UPDATE FANIA

Revisi bagian casing

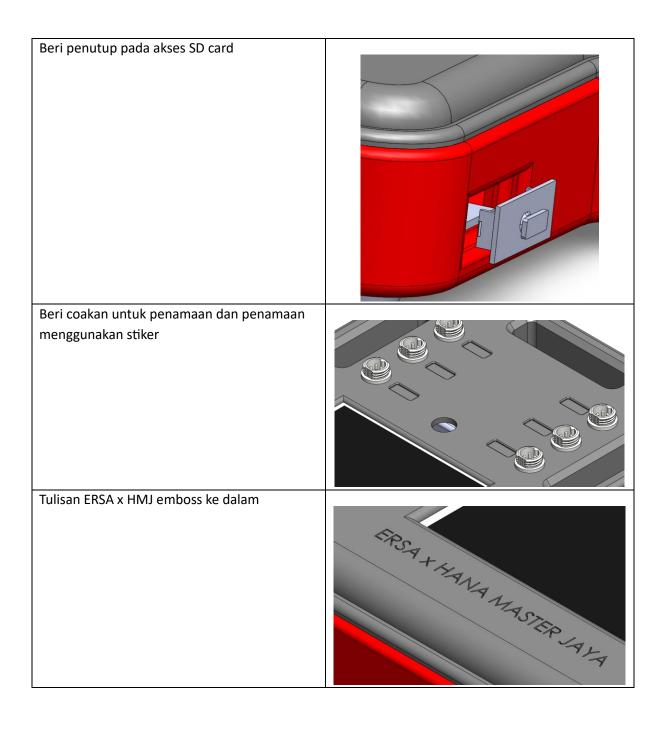
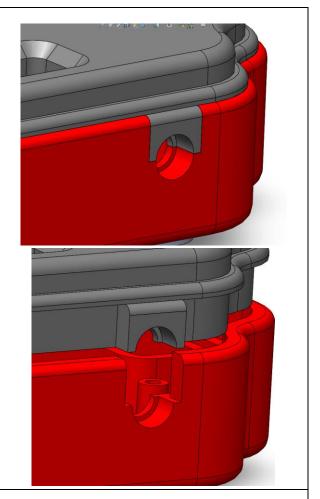
Revisi	Desain
Ukuran lubang untuk angin pada casing sensor kurang besar Beri lubang pada tempat sensor storage untuk	
keluar air (jika ada air)	
Casing atas menutup casing bawah untuk melindungi air masuk ke dalam

Untuk DC jack desainnya jangan lubang (coakan case bawah ditutup oleh case atas)

Tebal top case pada bagian layar terlalu besar dan bagian putih tertutupi (Diberi pembatas sekeliling layar dan pada bagian display tebal casing dikurangi 1 mm)

Bagian bawah bottom case untuk sensor kasih metal yg bulat dan tambah kaki karet (pin metal beli dari bahan untuk bros)
